TESTO DELLE OSSERVAZIONI

OSSERVAZIONE n. 1. Mancata consultazione della Soprintendenza Archeologica Belle Arti e paesaggio per la Provincia di Viterbo e l'Etruria meridionale.

ALLEGATO 1 alle OSSERVAZIONI all'IMPIANTO EOLICO INDUSTRIALE denominato " PITIGLIANO"

Immagine 1. Vincoli ex art. 136 del CBC dal PIT della Regione Toscana e zona approssimativa dove è progettato l'impianto industriale.

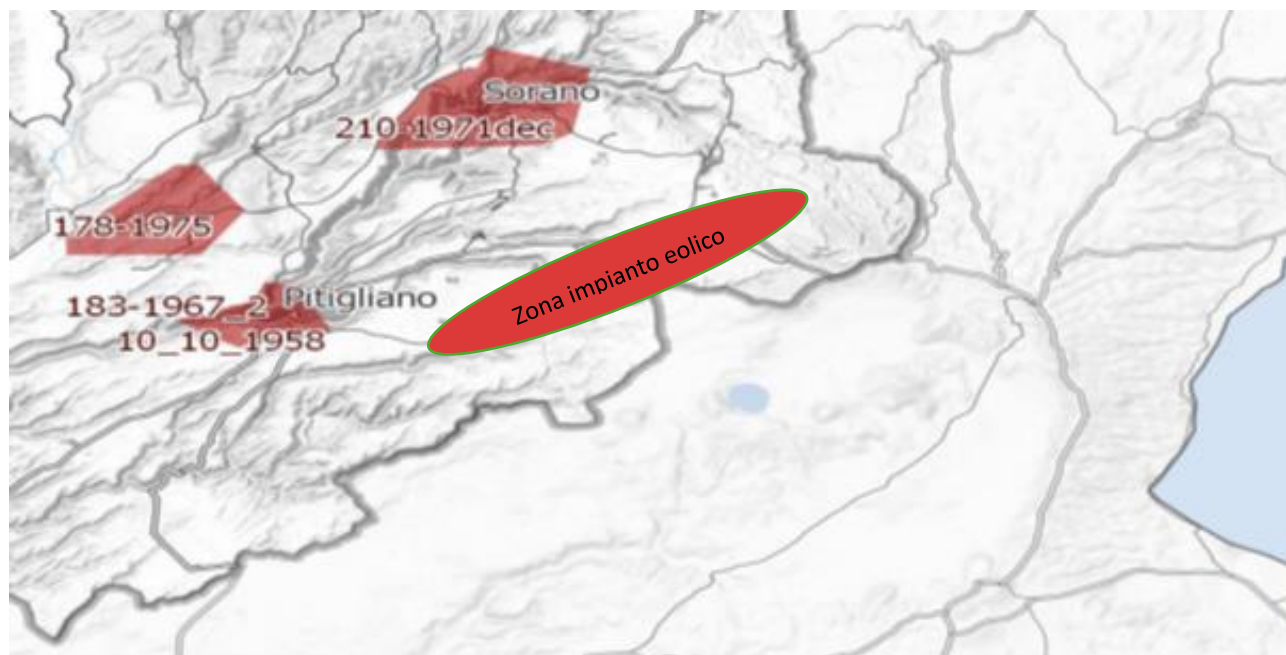
Inoltre, come sostiene la Proponente parte dell'impianto si verrebbe a trovare a 3,5 km dal centro abitato di Sorano. Infatti, tre degli aerogeneratori WTG 08, 09, 10 sono addirittura all'interno delle fasce di rispetto dei 3 km del suo vincolo paesaggistico di notevole interesse pubblico ex art 136 del CBC. Si evidenzia che così si crea

un'ulteriore incompatibilità con la tutela del Paesaggio.

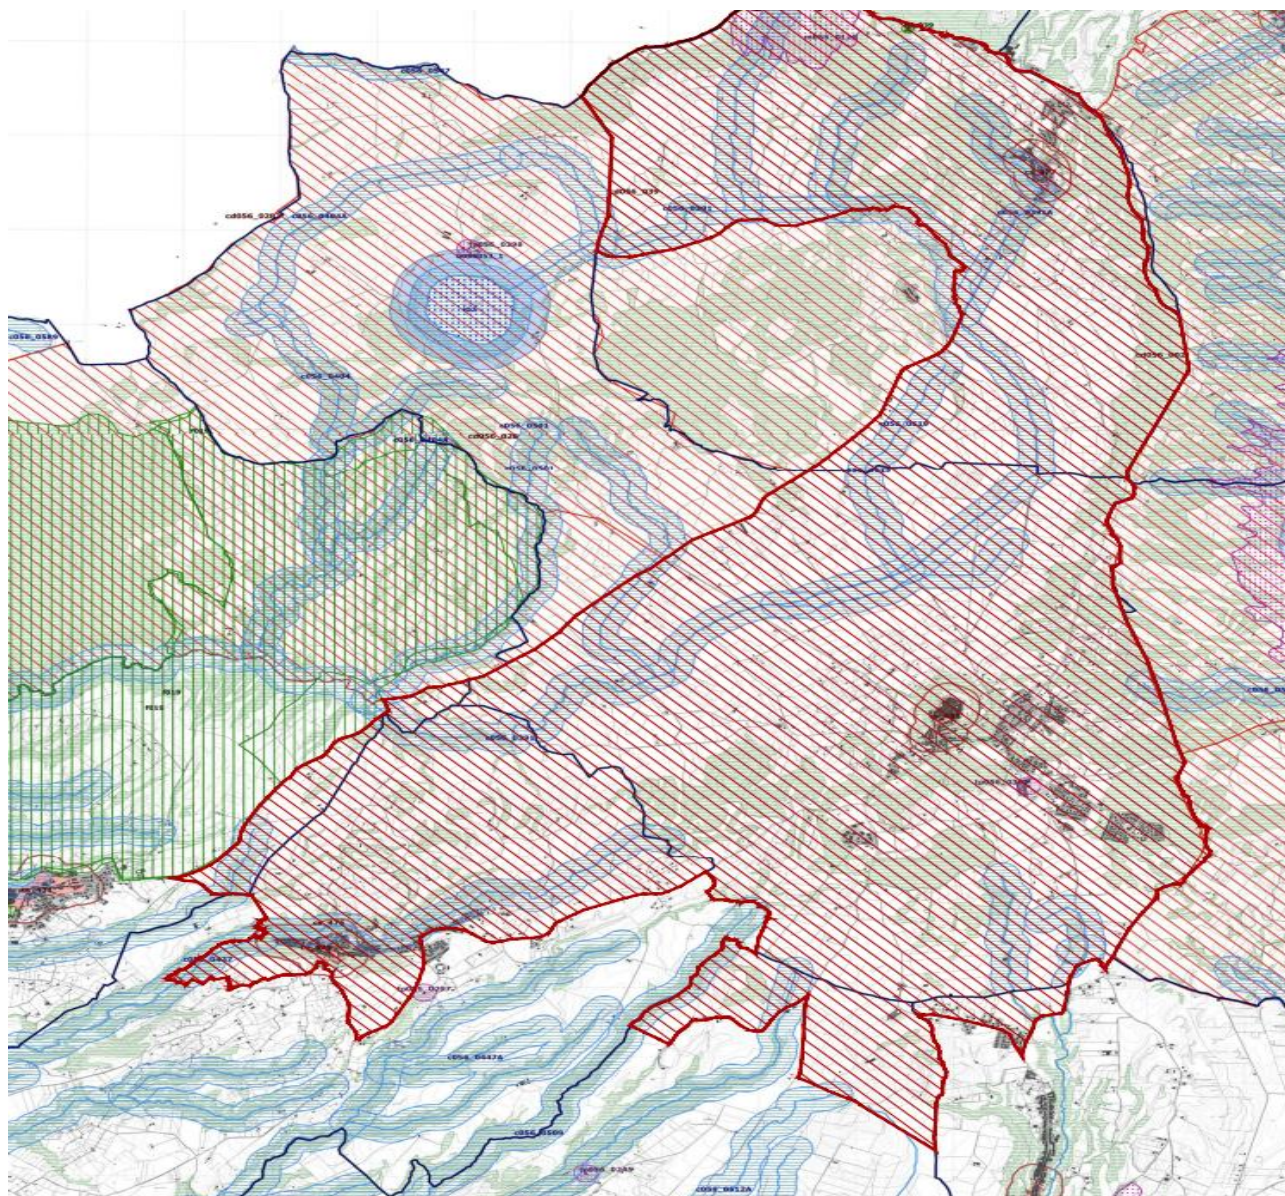
Come è illustrato nell'immagine si ribadisce che l'impianto industriale "Pitigliano" ricade completamente all'interno delle fasce di rispetto dei due vincoli di notevole

interesse pubblico e lambisce quelle di un terzo vincolo e quindi come affermato dal Consiglio di Stato nelle sentenze citate, l'impianto è insediato in area non idonea ai sensi dell'art. 20 comma 8 lettera c quater del D.Lgs. n. 199/2021 e ss.mm.ii al contrario di quanto sostiene la proponente.

Immagine 3. Cumulo di una parte di impianti eolici, fotovoltaici e geotermici industriali in progettazione ed esistenti intorno all’eolico industriale “Pitigliano”.

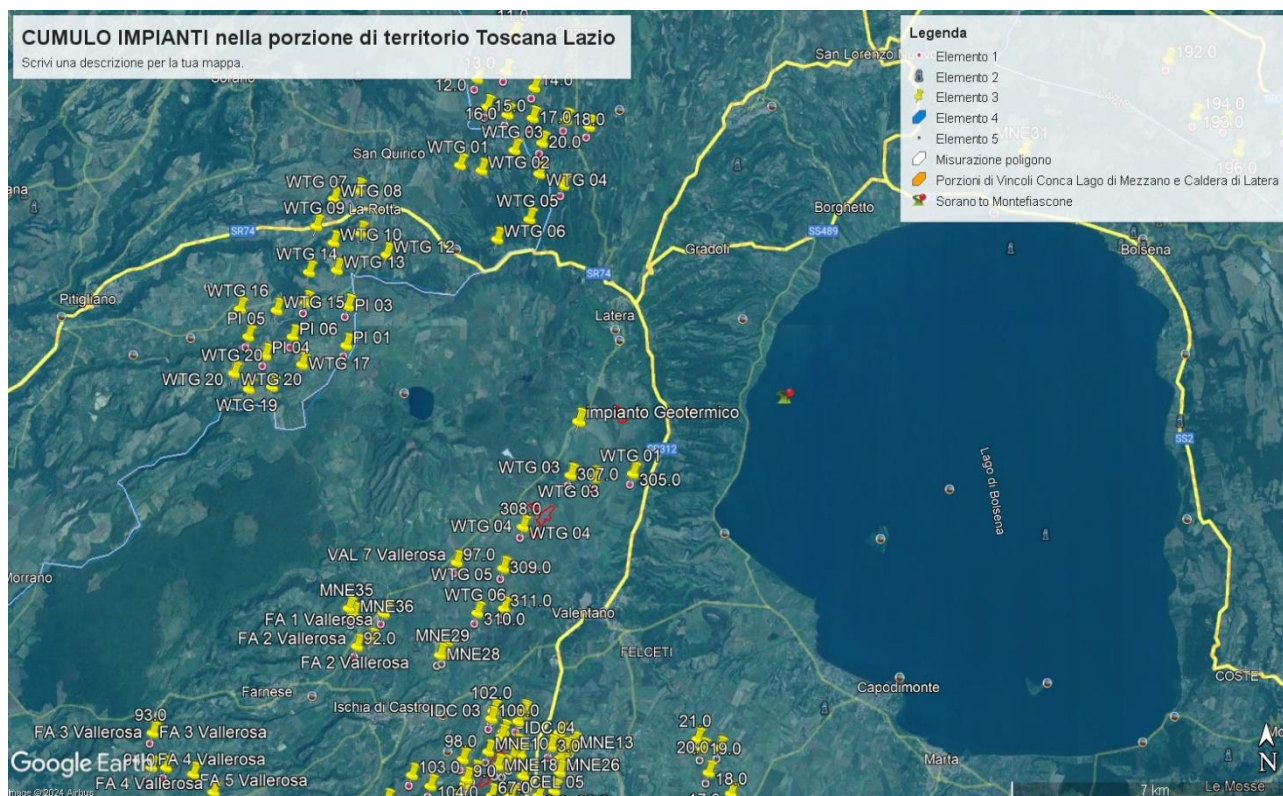
Beni Culturali “*Ambito paesaggistico, geologico e geomorfologico dell’orlo della caldera di Latera ...*” Non vengono nemmeno citati gli impianti eolici in progetto al MASE, il “Rempillo” (6 aerogeneratori) e un altro in verifica amministrativa di 14 aerogeneratori e 72, 6 MW. Ad oggi nei territori di Pitigliano, Sorano e in quello limitrofo potenzialmente potrebbero essere insediati 40 aerogeneratori alti 200 metri e larghi 170. Ma la proponente non cita neanche altri impianti che creerebbero il cumulo e quindi maggiore impatto. Infatti, sul territorio della “Città del Tufo” (Sorano e Pitigliano) impatterebbero anche l’impianto eolico “Montarzo” di Onano con 13 aerogeneratori con le dimensioni ricordate, l’altro eolico industriale nel territorio di Valentano con sette aerogeneratori (stesse dimensioni), gli impianti di Farnese con un minieolico di 3 Torri alte 60 metri già installate in località Poggio del Crognolo e l’impianto eolico industriale “Vallerosa” (7 aerogeneratori alti 200 metri e larghi 158 metri) in procedura VIA presso la Regione Lazio. Inoltre, altri impianti del minieolico già presenti a Valentano, Cellere e Piansano e due progetti eolici industriali con le stesse dimensioni (200 m x 170 m) nel Comune di Ischia di Castro. La valutazione del cumulo non prende neanche in considerazione gli impianti industriali di fotovoltaico e agrivoltaico in progetto a Farnese, Valentano, Ischia di Castro, Cellere. L’impianto geotermico in procedura Via al MASE, progettato nella Caldera di Latera. Quindi è stata effettuata una valutazione del potenziale impatto cumulativo non veritiera a dispetto di quanto affermato dalla proponente che sostiene di aver preso in considerazione uno spazio di 10 km intorno al suo impianto per gli impatti che si creerebbero.

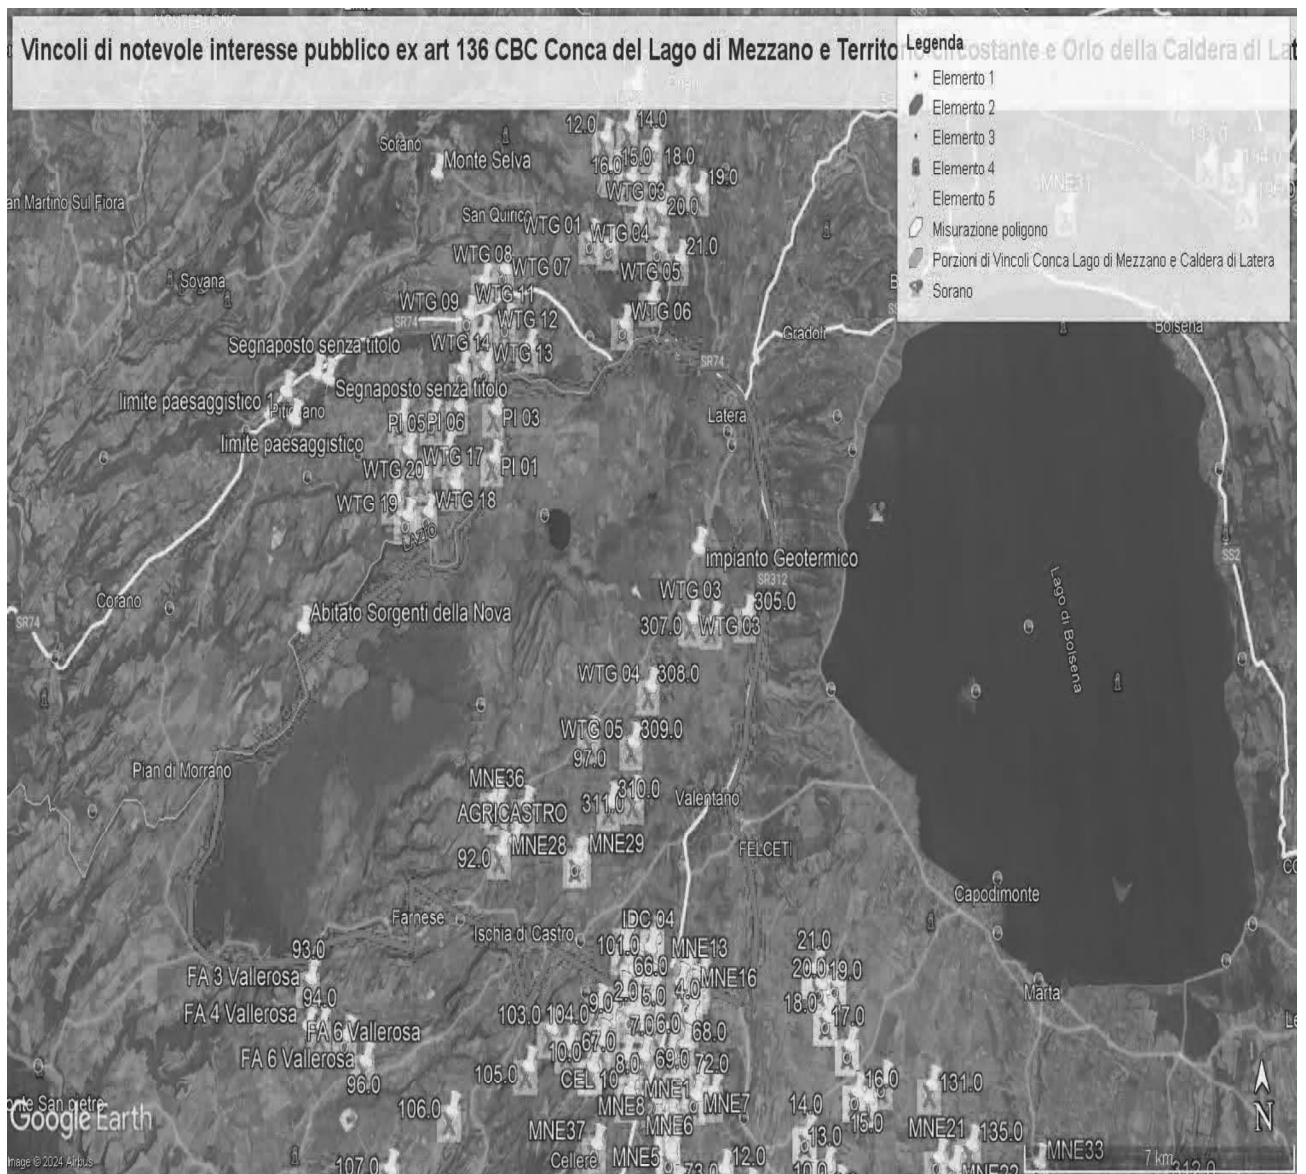
ma nelle sue immediate vicinanze (a soli 100 metri i primi due aerogeneratori) oltre ad impattare sul territorio e sulle economie di cinque Comuni del Lazio (Farnese, Onano, Latera, Valentano, Grotte di Castro e Gradoli) si trova nelle fasce di rispetto dei Beni di notevole interesse pubblico come si è evidenziate nelle Osservazioni precedenti e crea degli impatti negativi anche sui beni naturalistici come verrà dettagliato nell'Osservazione relativa alla Vinca. Inoltre, andrebbe a sommarsi al già enorme cumulo di impianti eolici e fotovoltaici e geotermici che creano una elevata criticità ambientale nella provincia di Viterbo e interferiscono anche con il territorio toscano come si può vedere dalle varie immagini dell'Allegato n. 1.

IMMAGINE n. 2 Impianto eolico industriale “Pitigliano” e distanze aerogeneratori dai Vincoli della Conca del Lago di Mezzano...

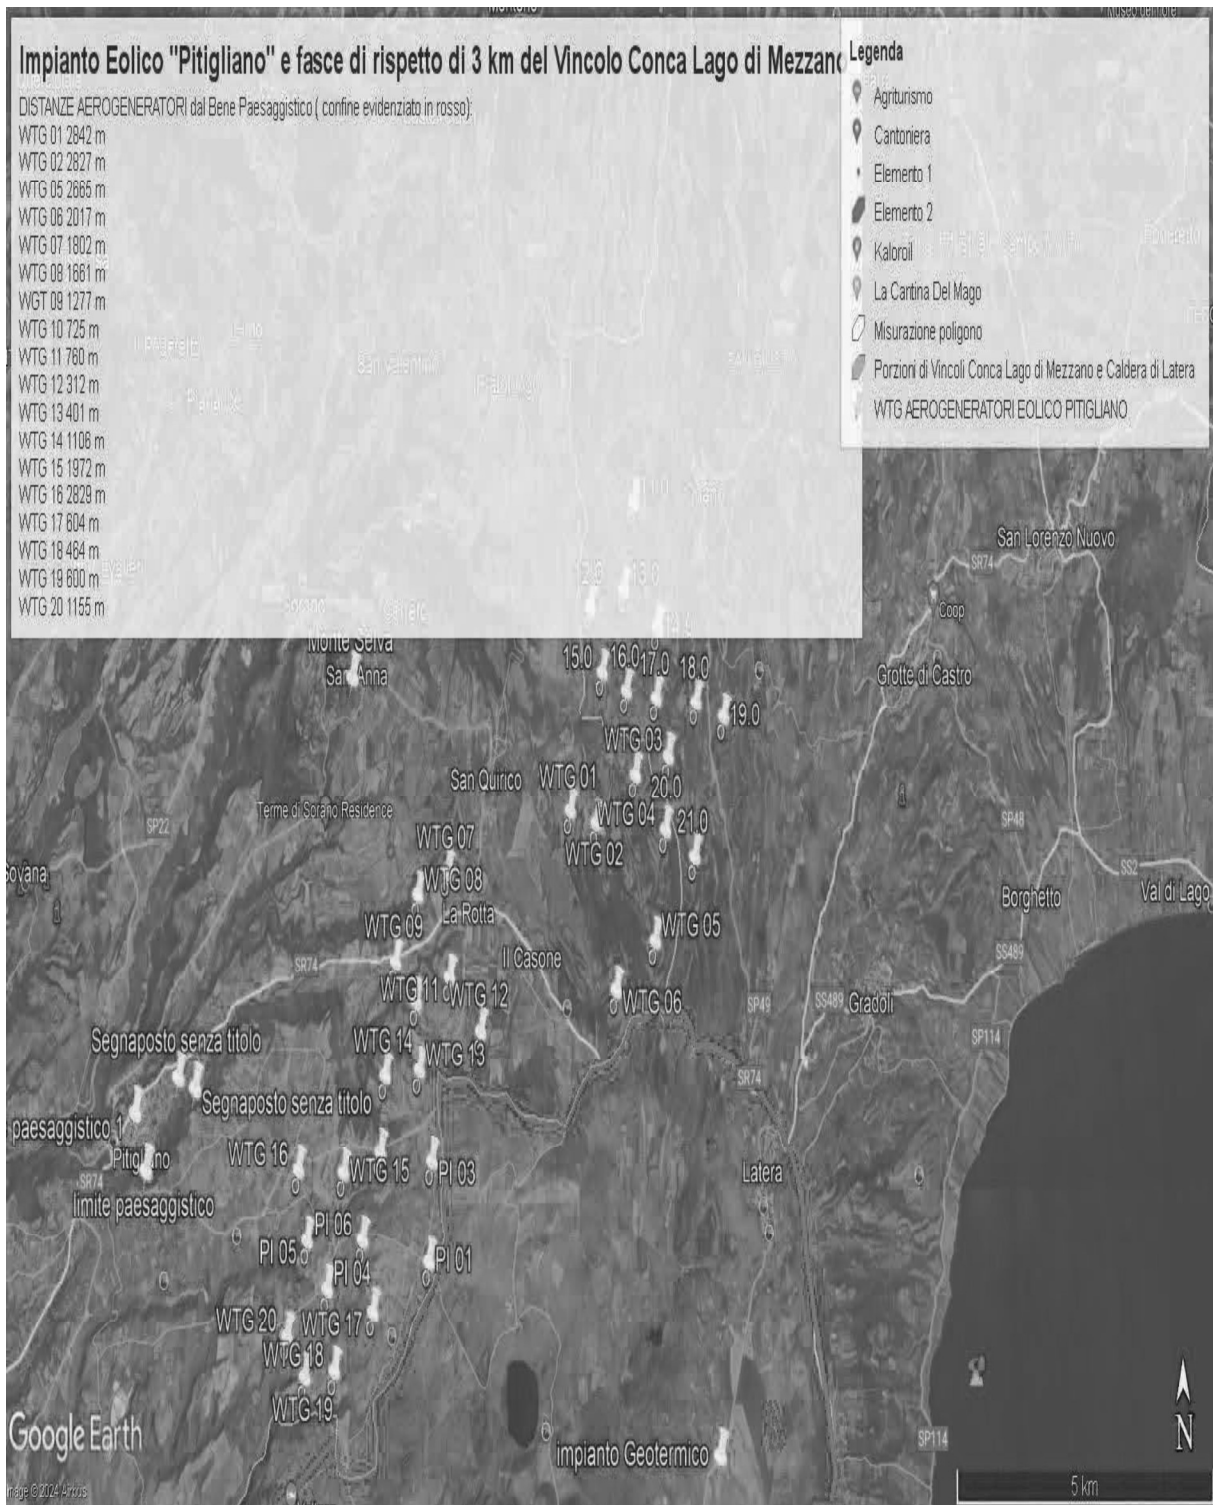
Al contrario si evidenzia che l'impianto eolico industriale citato non solo ricadrebbe con tutti e 20 gli aerogeneratori all'interno delle fasce di rispetto di 3 km di due vincoli paesaggistici di notevole interesse pubblico esistenti nella Regione Lazio e con una parte di essi nel vincolo paesaggistico del Centro abitato di Sorano (GR) quindi in aree non idonee all'installazione di impianti di energia rinnovabile. Addirittura, alcuni aerogeneratori sarebbero ubicati a poche centinaia di metri dai perimetri dei due vincoli paesaggistici laziali ex art 136 del CBC.

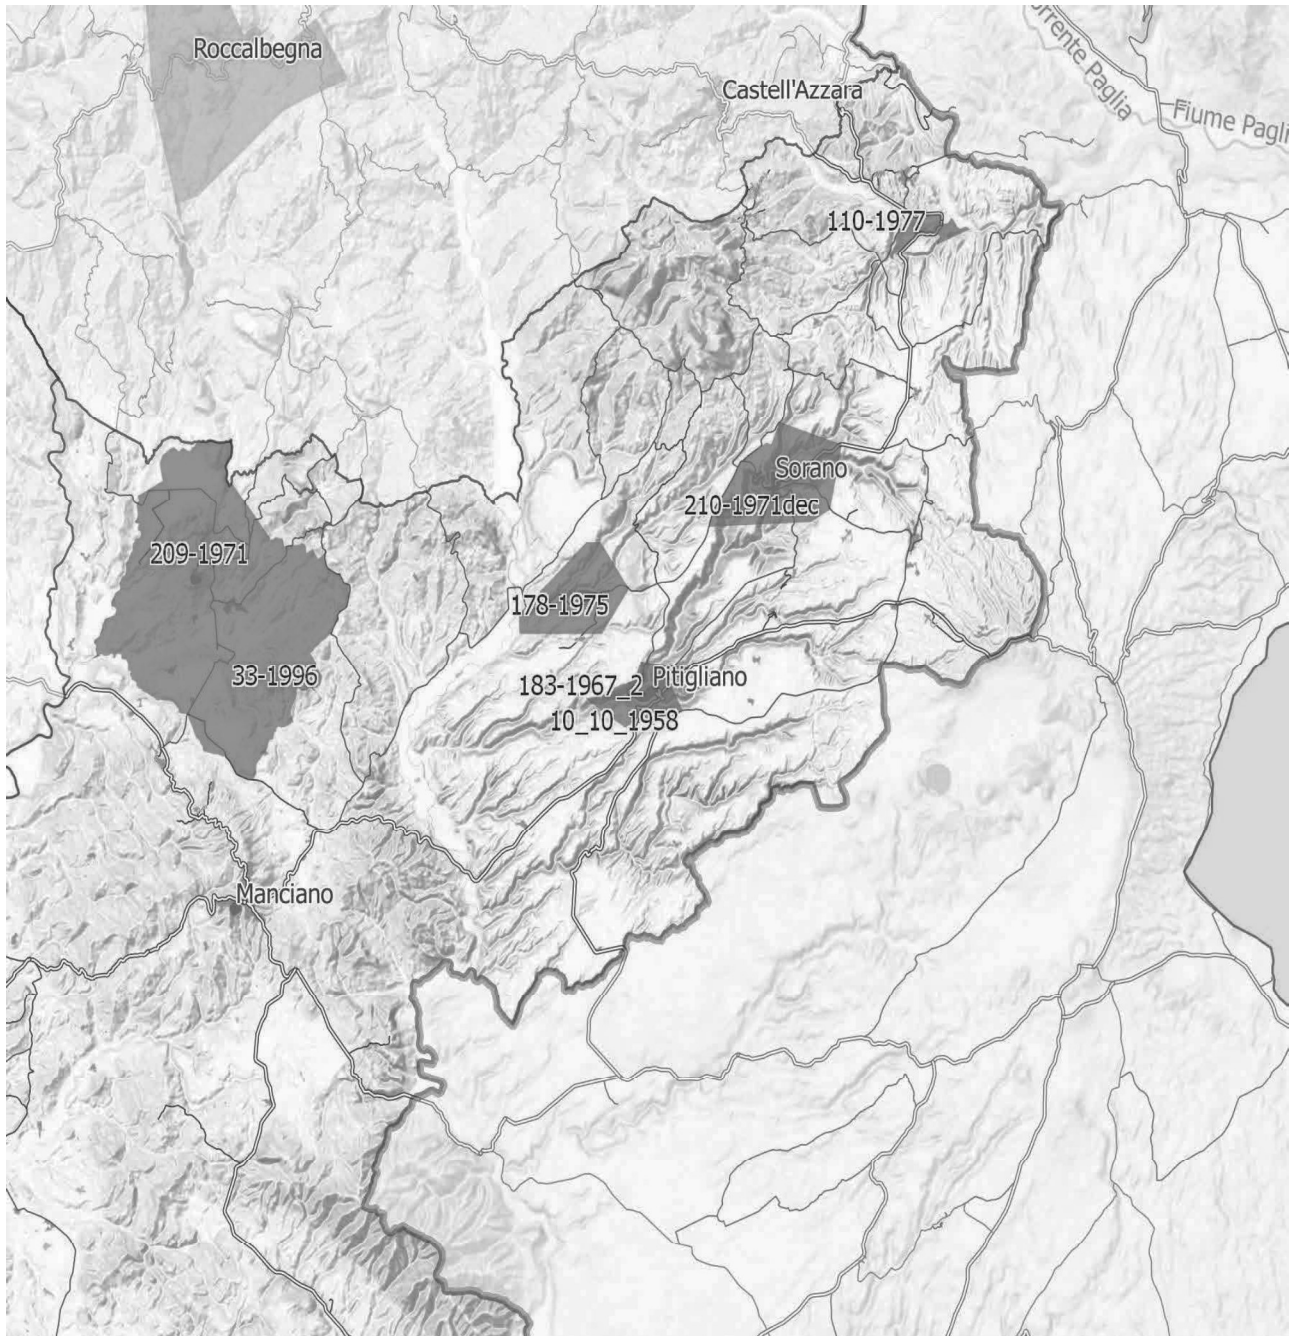
IMMAGINE n. 4 Si evidenzia che i tre aerogeneratori WTG 07, WTG 08 e WTG 09 impattano con il vincolo paesaggistico di notevole interesse pubblico del Centro Storico di Sorano. Il WTG 07 si troverebbe a 2828 m, WTG 08 2504 e WTG 09 2990. Il cavidotto dell'impianto invece impatta in buona parte del Vincolo paesaggistico ex art. 136 del CBC del Centro Storico di Pitigliano.

IMMAGINE n 5. Mappa eolici elaborata dall'Associazione Amici della Terra. La mappa evidenzia il cumulo degli impianti tra Lazio e Toscana.

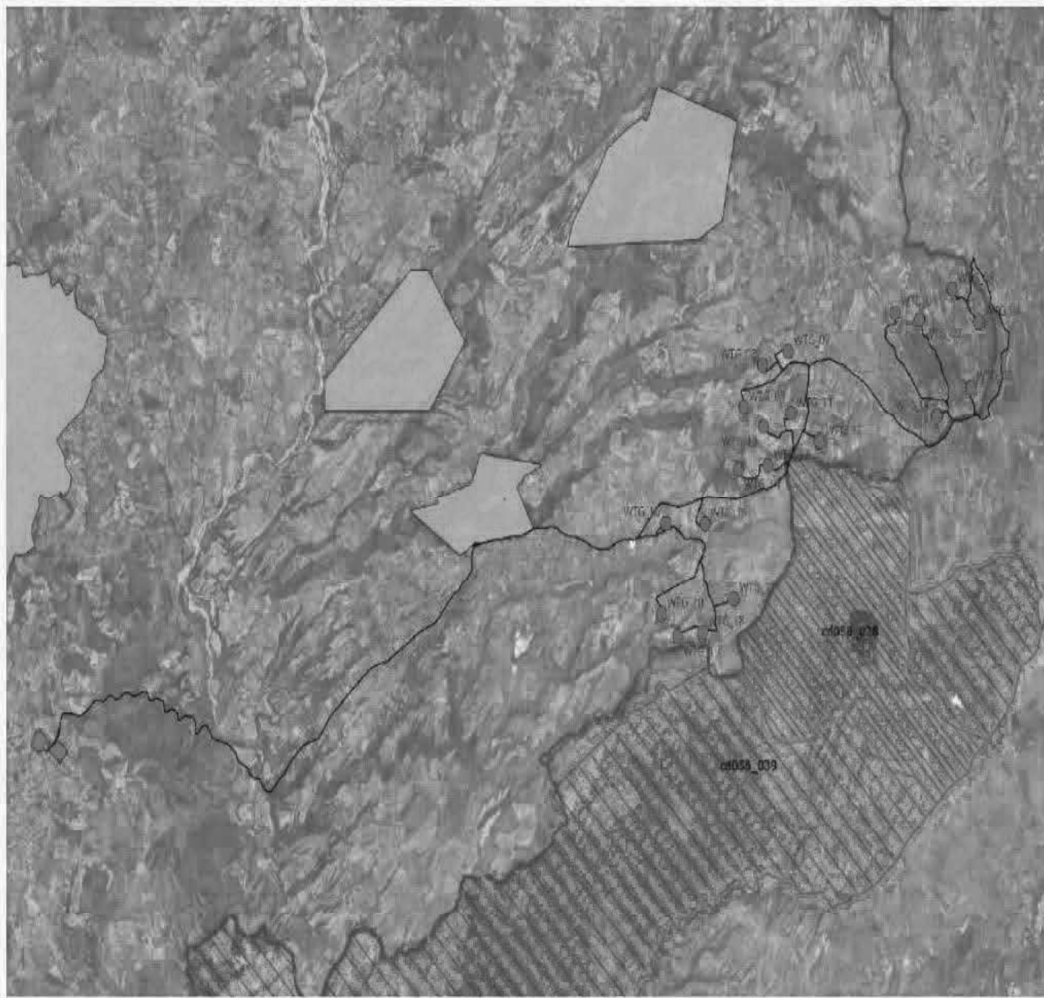
Riguardo al cumulo degli impianti FER, le mappe prodotte dalla proponente riguardano, come già evidenziato, soltanto una parte molto piccola degli impianti FER dell'area intermedia e vasta e in particolare di quelli eolici che contribuiscono a creare un notevole cumulo e la saturazione del territorio tosco laziale. Riguardo al cumulo dei soli impianti eolici si riporta la mappa dell'intervisibilità degli impianti eolici elaborata dall'Associazione nazionale “Amici della Terra”.

Se agli impianti eolici rappresentati qui sopra che non comprendono sia l'impianto eolico Pitigliano e le altre 14 pale del progetto eolico in verifica amministrativa sempre nel territorio di Pitigliano si aggiungono i migliaia di ettari (7000 fin'ora) di territorio occupato dagli impianti fotovoltaici e agrivoltaici e dalle altre tipologie appare chiaro il numero spropositato degli impianti FER nella bassa toscana e nella Tuscia.
